1号機 原子炉格納容器内窒素封入設備 実施計画変更に伴う追加説明について

平成28年4月7日
東京電力ホールディングス株式会社

津波対策用予備ホース敷設ルート図

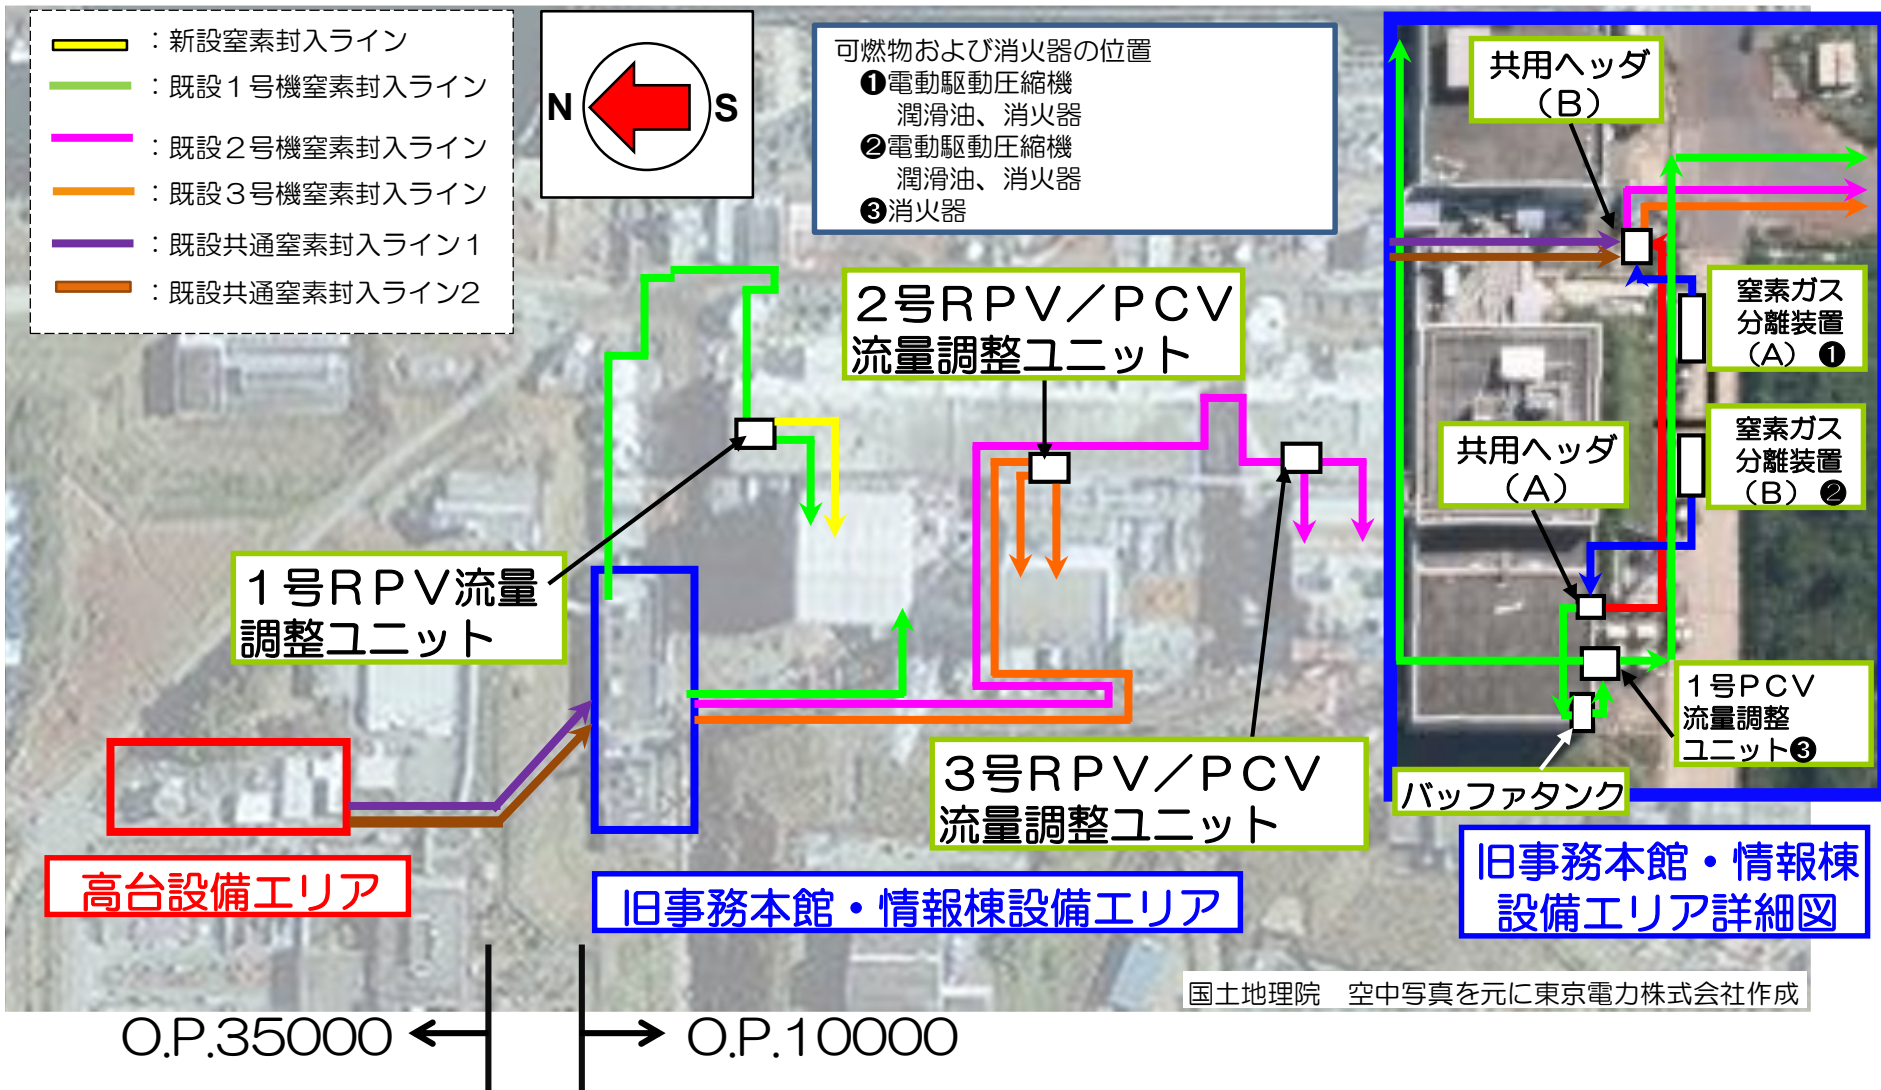
- ①仮設防潮堤を越える津波により破壊や損傷が生じると想定する範囲はどこか。また予備品を用いて復旧する場合はどのように復旧するのか。

窒素封入設備のうち、O.P.10000に設置されている範囲は仮設防潮堤を越える津波の影響により機能が喪失すると考える。

そのため、津波の影響を受けない高台設備エリア（O.P.35000）に設置している窒素ガス分離装置、共用ヘッダC、および予備のゴムホースを用いて、速やかに窒素封入を再開する。

今回、1号機に新たに設置する窒素封入用弁モジュールや流量調整ユニットが津波により機能が喪失した場合においても高台の設備エリアに保管している予備のゴムホースを敷設する。なお、流量調整については、高台にある流量調整弁にて調節が可能であることから速やかに窒素封入を再開できる。

可燃物および消火器の位置

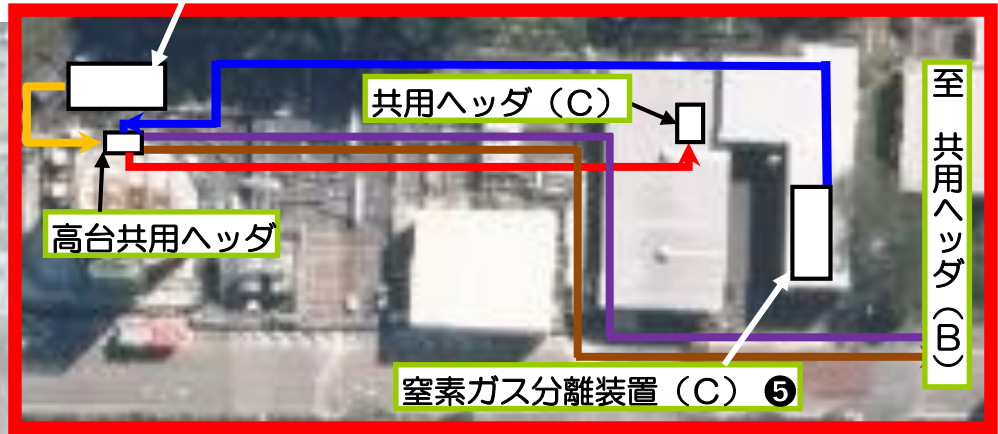
- ②当該系統における潤滑油やD/G用燃料等の可燃物及びその初期消火に用いる消火器の位置を示すこと。なお、これらの可燃物は、今回設置するラインに影響はないか？

潤滑油やD/G用燃料等の可燃物、消火器の位置を図中①～⑥に示す。なお、これらはいずれもタービン建屋・原子炉建屋外にあり、今回同建屋内に設置する窒素封入ラインには影響を与えない。

- ④ディーゼル駆動圧縮機、発電機
軽油及び潤滑油、消火器
- ⑤電動駆動圧縮機
潤滑油、消火器
- ⑥潤滑油、消火器
